Keuringsverslag van een elektrische laagspanning- en zeer lage spanningsinstallatie

NIET CONFORM

Straatnaam: Windmolenstraat
Huisnummer: 8
Busnummer:
Postcode: 9120
Gemeente: Beveren
Land: België

Controlebezoek van een oude huishoudelijke elektrische installatie van een wooneenheid bij verkoop op vraag van de verkoper volgens (KB 08/09/2019) - AREI Boek 1- 8.4.2. en 8.2.1. en 4.2.4.3.

Type : woning
Opbouw: afbeelding schakel- en verdeelbord:

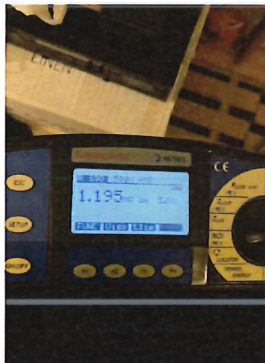
Visueel nazicht (algemeen)	NOK	Directe aanraking	OK	Indirecte aanraking	NOK
Wantsluitingen	OK	schema in bijlage door Aceg vzw	OK		
Equipotentiale verbindingen	OK	Doorsnede geleiders	OK		
Continuïteit	OK	Verlichting / toestellen	OK
